CIRCULAR CON CONSULTA N° 4

LICITACIÓN PÚBLICA INTERNACIONAL 01/2019

OBRA: MEJORA DEL CORREDOR DE LA RUTA PROVINCIAL N° 82
TRAMO II: FIN DEL CORREDOR DEL OESTE SECCIÓN III
(TIJERA) – ROTONDA GOB. ORTÍZ

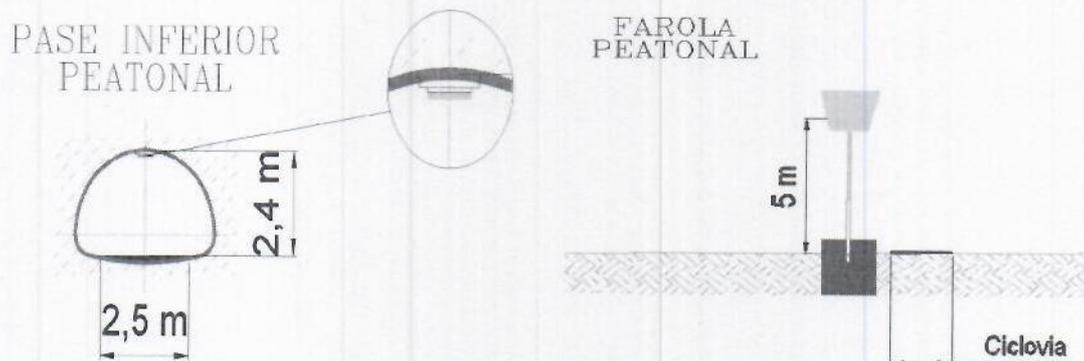
ART. N°38: ILUMINACION Y TRASLADO DE SERVICIOS ELÉCTRICOS. En el pliego de especificaciones técnicas se describe el alcance de los SUB-ÍTEM N° 8, 9,10 y 11 PROVISIÓN E INSTALACIÓN DE LUMINARIAS LED VIAL Y ORNAMENTAL del art. N°38

Luminaria LED ANTIVANDÁLICA para alumbrado ALCANTARILLA PEATONAL 50W. Sistema óptico cerrado - Bastidor de inyección de aluminio a alta presión - IP 65 - IK 08 - Clase II - Vidrio Templado - IRC>70 - T Color 4000°K - Montaje Horizontal - Empotrable.

Farola LED para alumbrado URBANO ORNAMENTAL 125 W. Sistema óptico cerrado - Bastidor de inyección de aluminio a alta presión - IP 65 - IK 08 - Clase II - Vidrio Templado - IRC>70 - T Color 4000°K - Montaje Horizontal - Montaje Vertical.

Consulta: Favor de enviar planos tipo y/o alguna documentación de las luminarias del sub-ítems 10 y 11, que aclare el alcance a ofertar de las mismas.

Se envían los detalles que figuran en los planos de iluminación. Para la especificada en el punto 11) debe considerarse Montaje Vertical.

Todas las luminarias deberán cumplir con la Especificación técnica para la adquisición de luminarias LED de alumbrado público edición 2017.

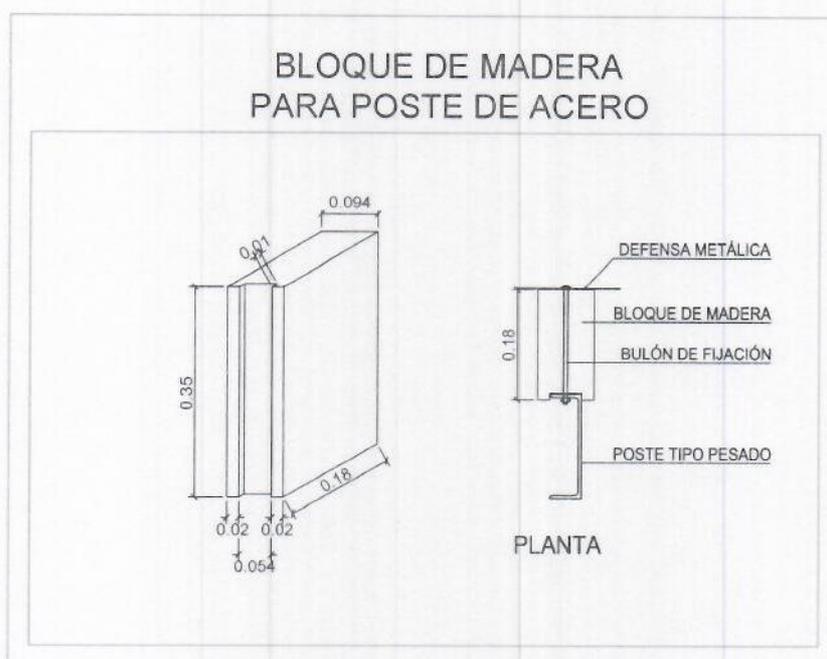
- Postes de fijación. El pliego establece la utilización de postes de fijación tipo pesado. El plano identificado como PLANO TIPO – DEFENSA METÁLICA DE ACERO GALVANIZADO TL-3, indica dos tipos de postes pesados, uno laminado en caliente y otro conformado en frío. Favor de confirmar cuál de estos es el tipo de poste que debemos considerar.

- Separadores entre viga metálica y poste. El plano identificado como PLANO TIPO - DEFENSA METÁLICA DE ACERO GALVANIZADO TL-3, indica un separador de madera, el plano identificado como PLANO TIPO - DEFENSA VEHICULAR HORMIGÓN ARMADO H: 0.80m indica un separador tipo suplemento metálico "U". Favor de confirmar cual es el separador a utilizar. Favor de confirmar si el separador debe ser utilizado en todos los casos. En caso de corresponder el separador de madera, favor de confirmar las dimensiones y características de la madera a utilizar.

Se debe utilizar el laminado en caliente.

Se debe utilizar para cada caso el separador indicado en el plano respectivo. Para el caso del separador de madera las dimensiones están indicadas en el siguiente detalle:
